第2回流域委員会での 指摘事項とその対応

令和2年10月26日

国土交通省 中部地方整備局
天竜川上流河川事務所
浜松河川国道事務所
三峰川総合開発工事事務所

天竜川ダム再編事業 事業再評価

4-2-1 下流ストックヤードの施設概要

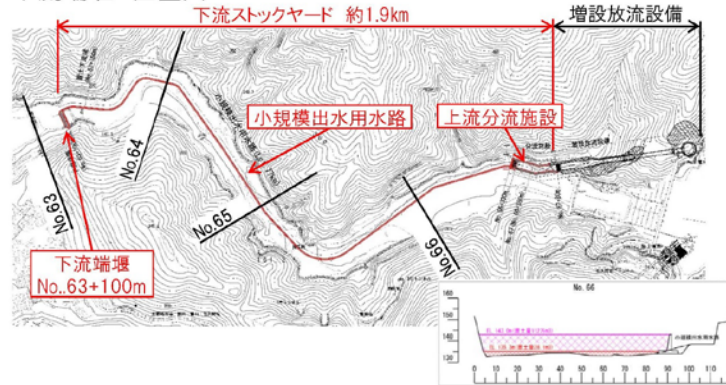
意見	<ul style="list-style-type: none"> 置土工法は平常時に浚渫した土砂をストックヤードに置き出水時に流下させる工法だが、小出水でも流下すると想定される。下流河川への影響は如何か 小洪水では置土が流下しない工夫をしていることを委員会資料にて説明していただきたい
回答	<ul style="list-style-type: none"> 下流への置土を流下させるタイミングを遅らせるため、ストックヤードに小規模出水用水路を計画している。佐久間ダムへの流入量が$600\text{m}^3/\text{s}$未満の場合は、分流施設により小規模出水用水路に流下させ、$600\text{m}^3/\text{s}$以上となったらストックヤードを流下させる。

- 下流ストックヤードは佐久間ダムの浚渫土砂を下流に還元するための置土施設である。
- 下流ストックヤードの施設構成は、上流分流施設、小規模出水用水路、下流端堰で構成される。
- 小規模出水用水路は、下流へ置土を排出するタイミングを遅らせるための施設であり、排砂開始流量に合わせて $600\text{m}^3/\text{s}$ の施設規模とした。
